Gegenstand: Neujustierung der Tankanzeige des ILEC-Gerätes

Betroffen: Alle ASH 26 E

Fig. 1:

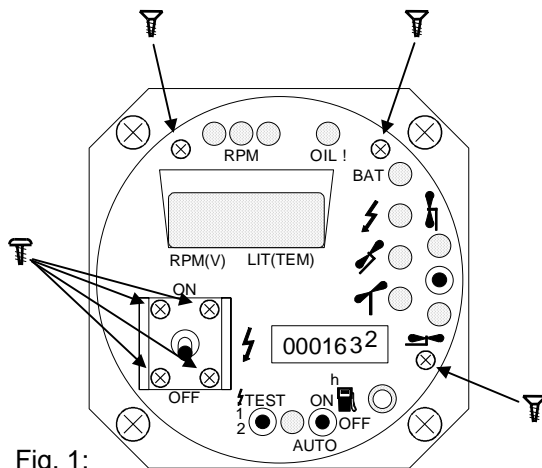
- die auf Fig. 1 gekennzeichneten 7 Schrauben lösen und Frontblende abnehmen
- Flugzeug auf waagrechtem Boden in Spornlage bringen und Rumpftanks soweit füllen, bis Kraftstoff in den Ausgleichsbehälter hinter dem Gepäckraum läuft. Warten, bis sich Niveau in beiden Rumpftanks ausgeglichen hat und Vorgang ggf. wiederholen, bis wieder Kraftstoff in den Ausgleichsbehälter eintritt.
- mit einem kleinen Kreuzschlitz-Schraubendreher die Tankanzeige durch den in Fig. 2 gekennzeichneten Poti so verändern, bis diese gerade von 15 auf 16 Liter umspringt.
- Frontblende und Schalterschutz wieder montieren.
